Objet : Rapport de contrôle de fonctionnement et d'entretien de votre dispositif d'Assainissement Non Collectif.

## VERIFICATION DU BON FONCTIONNEMENT ET DE L'ENTRETIEN D'UNE INSTALLATION D'ASSAINISSEMENT NON COLLECTIF

### RAPPORT DE VISITE A CONSERVER

Identifiant du dossier : **431535**

Filière en place

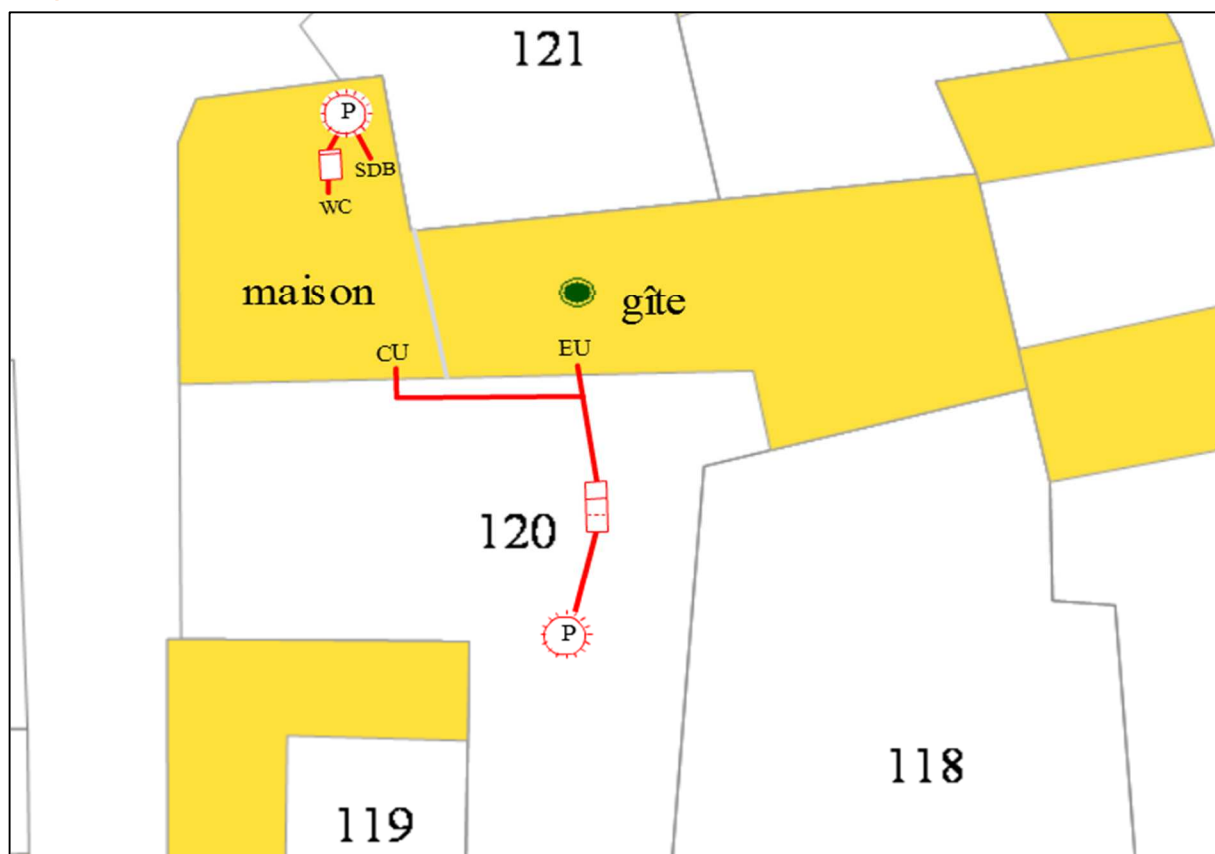
Description	Constat	Commentaires
Fosse septique	Volume indéterminé ( WC maison)	Accessibilité : Oui Bon état de fonctionnement : Non vérifiable Dimensionnement : Indéterminé Défaut constaté : Oui (cf. commentaires)	Volume indéterminé
Fosse toutes eaux	6000L ( cuisine maison et EU gîte)	Accessibilité : Non Bon état de fonctionnement : Non vérifiable Dimensionnement : Correct Défaut constaté : Oui (cf. commentaires)	Non accessible ( gros bloc de béton)
Puisard	Volume indéterminé, rejet de la fosse toutes eaux	Accessibilité : Non Bon état de fonctionnement : Non vérifiable Dimensionnement : Indéterminé Défaut constaté : Oui (cf. commentaires)	Volume indéterminé
Puisard	Volume indéterminé rejet de la FS et de la SDB	Accessibilité : Non Bon état de fonctionnement : Non vérifiable Dimensionnement : Indéterminé Défaut constaté : Oui (cf. commentaires)	Volume indéterminé

Défauts constatés : Installation incomplète

Travaux sous 1 an (si vente) : Mettre en place un dispositif d'assainissement non collectif réglementaire au dimensionnement adapté.

Recommandations : Travaux nécessaires pour la mise en conformité : mettre en place un dispositif d'assainissement non collectif réglementaire au dimensionnement adapté.
